NALÉHAVÉ – Bezpečnostní upozornění pro zákazníka
Systémy Allura Xper
Ohnutý pedál nožního spínače může způsobit
přerušení pořizování skiaskopických snímků v reálném čase nebo provádění
expozic.

u systémů Allura Xper společnosti Philips byl zjištěn problém, který může opakovaně vést k přerušení pořizování skiaskopických snímků v reálném čase nebo provádění expozic. Toto bezpečnostní upozornění 72200248 Vám poskytuje následující informace:

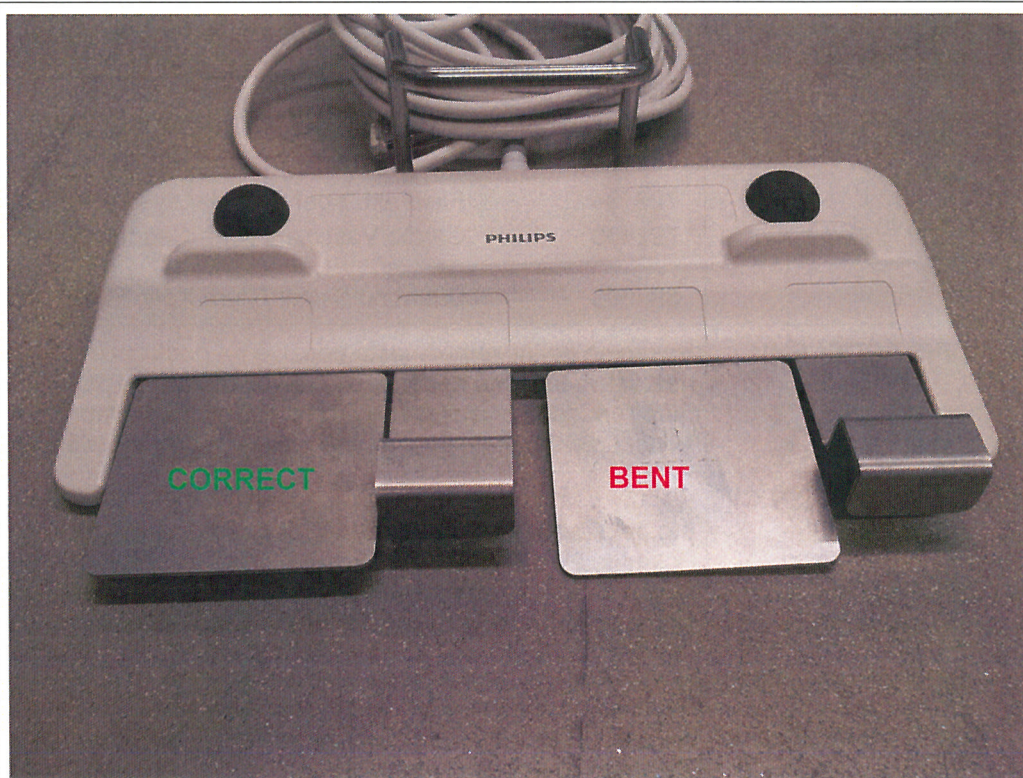
JAK ZJISTIT DOTČENÉ VÝROBKY	Všechny systémy Allura Xper od společnosti Philips tak, jak je uvádí část „Dotčené výrobky“ uvedená výše. Seznam dotčených jednotek (SDJ) je poskytnut místním představitelům společnosti Philips. Zákazníci s dotčenými systémy budou kontaktováni přímo místními organizacemi společnosti Philips.
OPATŘENÍ, KTERÁ MUSÍ PROVÉST ZÁKAZNÍK/UŽIVATEL	Před začátkem procedury zkontrolujte, zda nejsou pedály nožního snímače ohnuté. Viz obrázky níže. Pokud jsou pedály ohnuté, procedura by neměla pokračovat a měli byste se obrátit na poskytovatele servisních služeb.

Levý pedál je v pořádku. Třetí pedál zleva je ohnutý.
 Vzdálenost k podlaze by měla být přibl. 12 mm nebo 0,47 palce.

Pro odstranění problému budou vydány závazné nápravné kroky pro pracoviště (FCO). Tyto nápravné kroky (FCO) budou mít označení FCO72200248 a budou k dispozici bezplatně. Plánované datum vydání je nejpozději na konci prosince 2014. Tyto nápravné kroky (FCO) zahrnují aktualizaci mechanického hardwaru nožního pedálu, aby se předešlo ohýbání pedálů, a tak zamezují přerušované nebo nepřetržité nefunkčnosti pro pořizování skiaskopických snímků v reálném čase nebo provádění expozic.
